Miasto Toruń

Remont ulicy Popiełuszki

Konsultacje społeczne w sprawie remontu i rozbudowy ul. Popiełuszki na odcinku od ul. Rybaki w stronę zachodnią

Grudzień 2017 r.

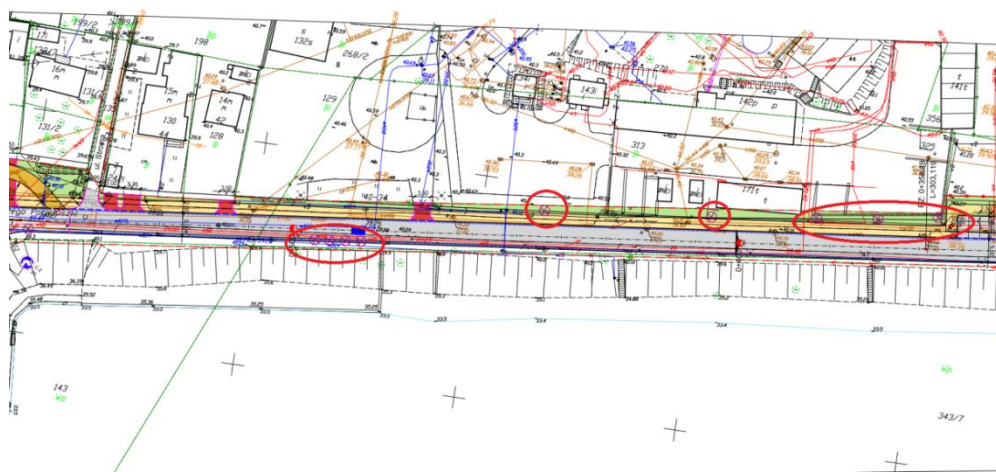
4.	<p>Chciałbym przedstawić swoje uwagi i propozycje do projektu ulicy Popiełuszki.</p> <p>1. Proponuję ocalenie drzew zaznaczonych przeze mnie na planie (w załączniku). Poprowadzenie inaczej chodnika czy przesunięcie jezdni może zapobiec wycince drzew. Zwężenie jezdni jest też sposobem na zmniejszenie prędkości pojazdów.</p>	<p>1. Wycinka istniejących drzew została ograniczona do minimum. Zaznaczone drzewa przeznaczone zostały do wycinki, gdyż kolidują z projektowanym układem drogowym.</p>

5. Proszę o zastosowanie najmniej progów zwalniający o łagodnym najeździe. Proszę rozważyć uspokojenie ruchu esowaniem i zwężaniem jezdni. Zwężenie jezdni w niektórych miejscach mogłoby ocalić drzewa.

2. Projekt przewiduje nasadzenia drzew w rejonie punktu widokowego oraz ciągu pieszo-rowerowego. Kwestia doboru odpowiednich gatunków analizowana będzie pod kątem struktury drzewostanu.

Rys. 1. Połączenie ciągu pieszo-rowerowego z jezdnią.

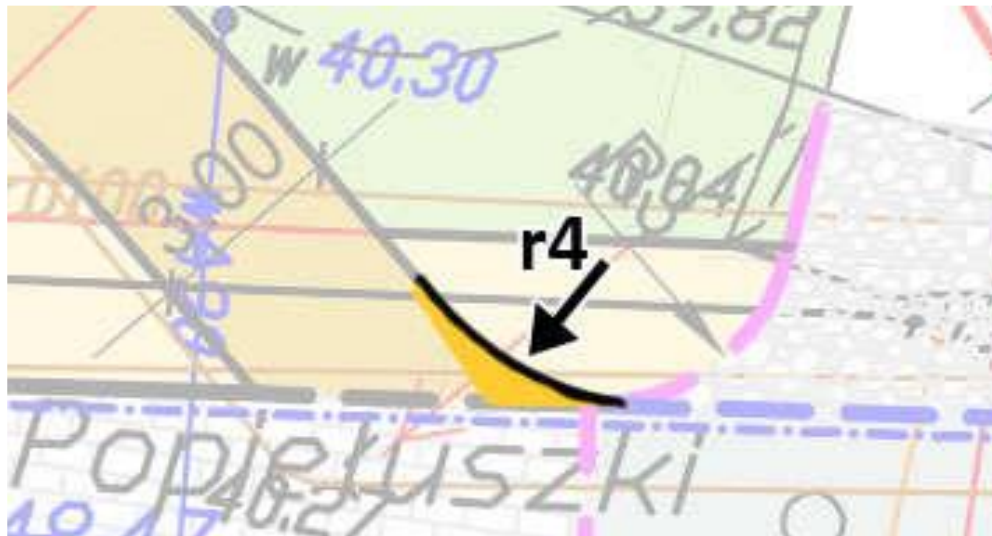
2. Proszę zaprojektować łagodny wjazd na ciąg pieszo-rowerowy z jezdni.

2. Łagodny wjazd na ciąg pieszo-rowerowy z jezdni zostanie uwzględniony w projekcie.

Fot. 1. „Bezszwowe” połączenie nawierzchni drogi rowerowej z nawierzchnią jezdni. Radom.

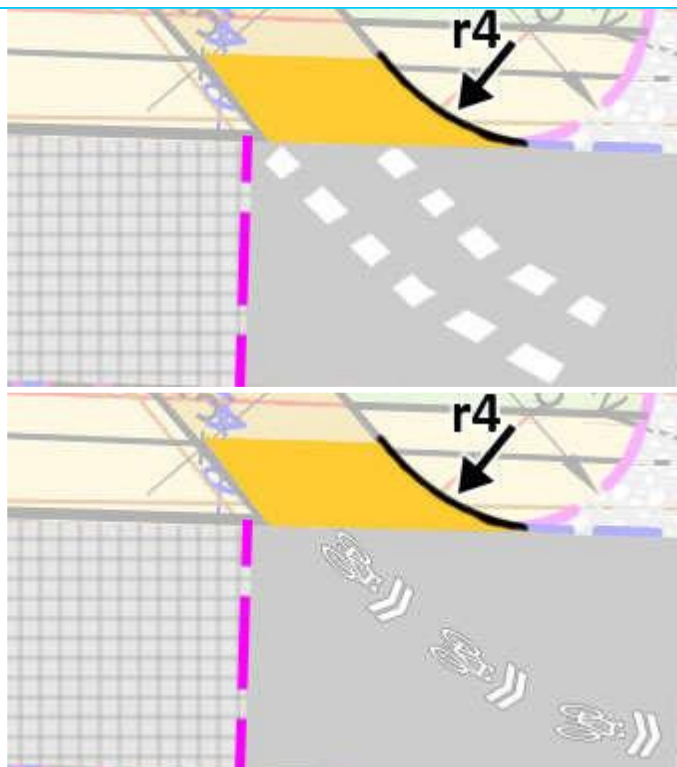
3. Proszę zaprojektować nawierzchnię asfaltową jezdni ul. Popieluszki do wjazdu na ciąg pieszo-rowerowy.

Wedle koncepcji jazda rowerem w tym miejscu wiąże się z aż dwukrotną zmianą nawierzchni na krótkim odcinku. Przy wydłużeniu nawierzchni asfaltowej na jezdni do tego miejsca oraz uwzględnieniu propozycji z pkt. 1 będzie możliwe wykonanie „połączenia bezszwowego” jezdni ze ścieżką i uniknięcie niepotrzebnego uskoku. Niestety praktyka pokazuje, że samo zaprojektowanie krawężnika wtopionego nie zawsze jest wystarczające z powodu niezbyt dokładnego wykonawstwa lub zapadnięcia się krawężnika po jakimś czasie. Ponadto można rozważyć wykonanie dodatkowego

oznakowania poziomego w tym miejscu, a asfalt zapewnia większą trwałość takiego oznakowania w porównaniu do nawierzchni z kostki betonowej. Przykłady oznakowania pokazano na Rys.2 i Rys.3. Przykład połączenia nawierzchni drogi rowerowej z jezdnią na Fot.1.

3. Nawierzchnia asfaltowa jezdni ul. Popieluszki do wjazdu na ciąg pieszo-rowerowy zostanie uwzględniona w projekcie.

Rys. 2, 3

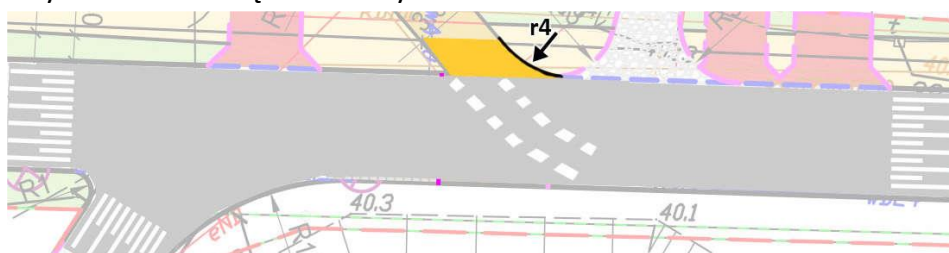
4. Proszę przesunąć progi zwalniające bliżej początku ciągu pieszo-rowerowego celem zwiększenia bezpieczeństwa rowerzystów włączających się do ruchu.

Niestety, często zdarza się, że kierowcy natychmiast po przejechaniu progu zwalającego mocno przyspieszają, dlatego zasadne jest przysunięcie progów jak najbliżej newralgicznych miejsc takich jak np. połączenie drogi

rowerowej z jezdnią. Alternatywą może być wykonanie w tym miejscu skrzyżowania z wyniesioną tarczą. Co prawda w Toruniu do tej pory wykonywano wyniesione tarcze skrzyżowań raczej z nawierzchnią z kostki betonowej, ale możliwe jest również wykonanie takiego elementu z zachowaniem ciągłości asfaltowej nawierzchni (przykład na Fot.2).

4. Lokalizacja progów będzie szczegółowo analizowana oraz rozwiązana na etapie projektu stałej organizacji ruchu.
